**Viborg Ingeniørerne**  
**Krydset Banegårds Alle / Vesterbrogade**  
**Tilgængelighedsrevision – trin 3**

Revisionstrin: 3  
Dato: 06.10.2017  
Udarbejdet af: BRJ  
Kontrolleret af: SSN

I forbindelse med projektering af krydset Banegårds Alle / Vesterbrogade har projekterende Viborg Ingeniørerne anmodet firmaet Via Trafik Rådgivning A/S om at foretage en tilgængelighedsrevision af projektet.

Projektet omhandler ombygning af rundkørsel til signalreguleret kryds.

### 2.1.4 Bemærkning – Udformning af taktile fliser

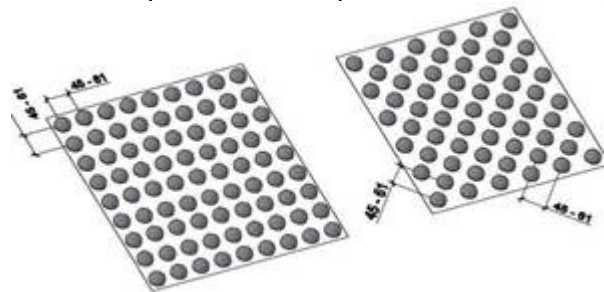
Det fremgår ikke af tegningerne hvordan de taktile fliser udformes. Det bør i den forbindelse nævnes at ikke alle produkter overholder anbefalingerne fra Færdselsarealer For Alle. Hvis knopper fx er for små mister de deres taktile følbarehed og hvis de bliver for store kan de være til gene for kørestolebrugere og fodgængere.

Opmærksomhedsfelter og regningsfelter udformes efter følgende retningslinjer fra "Færdselsarealer for alle":

##### Opmærksomhedsfelt:

Felter på minimum 90x90 cm (minimum 80x80 cm) efter følgende dimensioner:

- Højde på knopper 4-5 mm
- Diameteren på knopperne 25-35 mm
- Indbyrdes afstand på 45-61 mm fra toppunkt til toppunkt

**Projekterendes svar: Afgørelse omkring taktile belægninger er truffet under Banevejs-projektet (et projekt der er i gang med udførelse) og dette fortsættes der med.**

**Revisors svar: Hvis ikke de valgte belægninger lever op til de ovenstående anbefalinger, bør der vælges en ny belægning som gør.**

##### Regningsfelt:

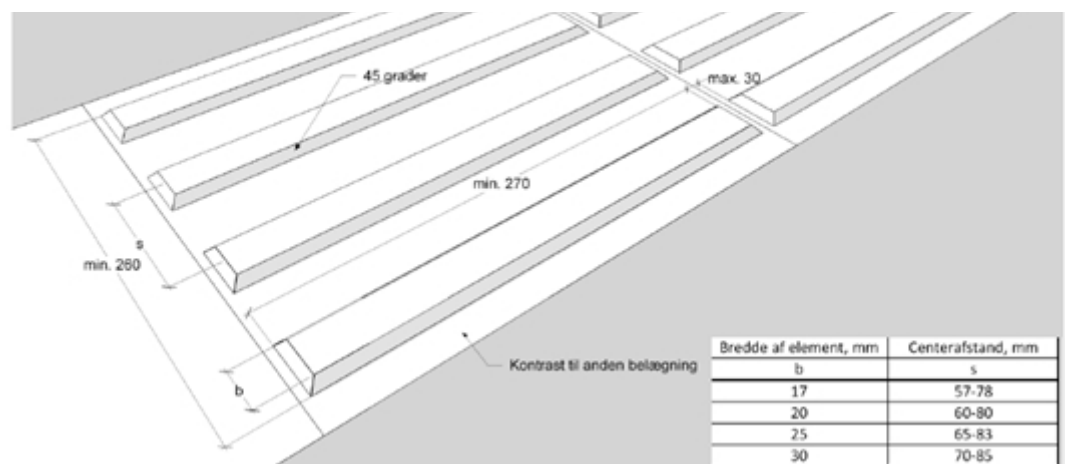
Retningsfelter udformes efter følgende anbefalinger fra "Færdselsarealer for alle":

Den ophøjede del af ledelinjerne (ribberne) udformes med følgende dimensioner, se også Figur 4.17 Dimensioner på ledelinje

Dimensioner på ledelinje i hht ISO standard-23599.

- 4-5 mm i højden
- Profil med flad top og 450 hældning
- Ribbernes bredde og afstand i hht tabellen på Figur 4.17 Dimensioner på ledelinje
- ca. 300 mm i længden pr. ribbe

### 2.1.6 Bemærkning – Lydfyr

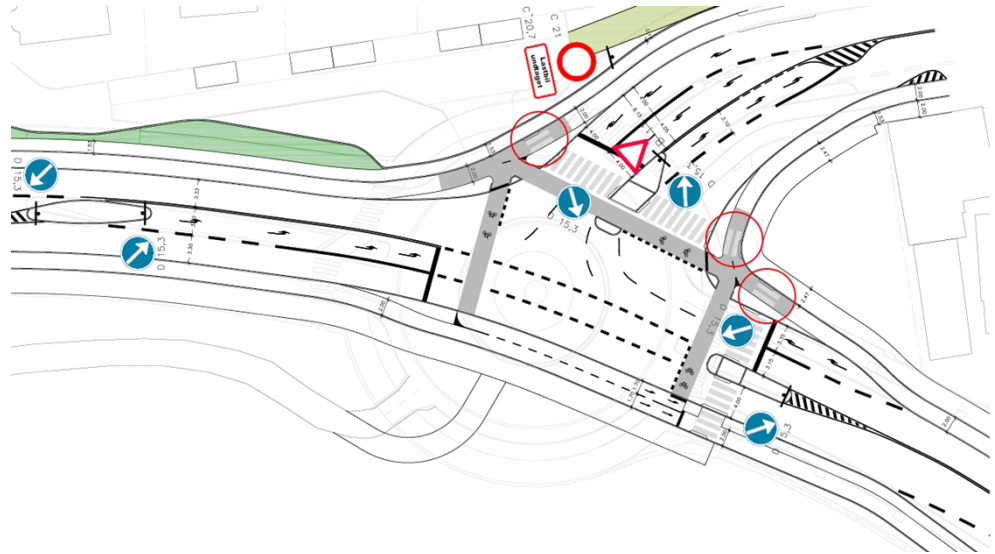
Der bør indarbejdes lydfyr med retningsgivere så blinde- og svagtseende har bedre mulighed for at blive guidet rundt i krydset.

Der indarbejdes lydfyr. Hvis der etableres lydfyr bør signalet udvides til også at omfatte krydsning af cykelstien

**Projekterendes svar: Lydfyr kommer på iht. Viborg-løsningen. Det vil sige, at der ikke kommer ved krydsningen af cykelstien.**

**Revisors svar: OK**

Figur 1: Skitse af kombination af signalreguleret og ikke signalreguleret fodgængerfelt fra "Trafikledelsessystemer - Vejsignaler".

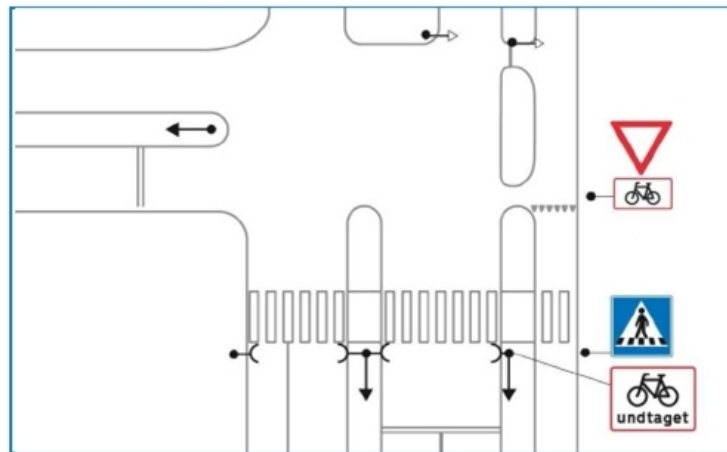
Fodgængerfelterne på tværs af cykelstierne i nordsiden af krydset er ikke en del af signalet.

Ved denne løsning bør der etableres tilpas brede støttepunkter og fodgængerfeltet bør skiltes med særskilt belyste E17-tavler, se eksempel neden for.

**Projekterendes svar: Udformningen er Viborg-løsningen, hvor der gælder almindelig vigepligt mellem cyklister og fodgængere. Støttepunkterne snævrer ind og derfor ikke er 2,0 m brede i fuld**

**udstrækning. Udformningen er ligesom de øvrige kryds i Viborg, hvor der ikke er registreret flere ulykker. Den smalleste på det østlige udvides.**

### 2.2.2 Problem – Opmærksomhedsfelter ved stitilslutning

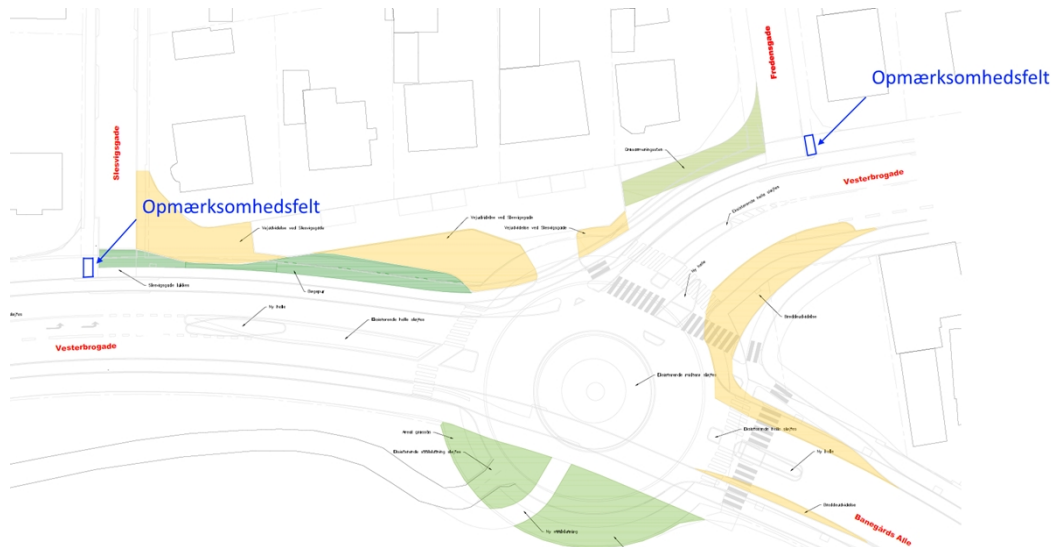
Der mangler opmærksomhedsfelt ved tilslutningen til Himmerlandsstien. Hermed risikerer blinde og svagtseende som følger stien at fortsætte direkte ud på cykelstien, hvorefter de forhåbentlig registrerer kantstenen mod kørebanen. I værste fald registrerer de ikke kantstenen og fortsætter direkte ud på kørebanen.

Hvis der ikke etableres taktil belægning ved stitilslutningen har blinde og svagtseende som følger det sydlige fortov svært ved at registrere stien.

Der bør etableres taktil belægning som illustreret i nedenstående figur:

**Projekterendes svar: Den viste taktile belægning etableres.**

**Revisors svar: Fint**
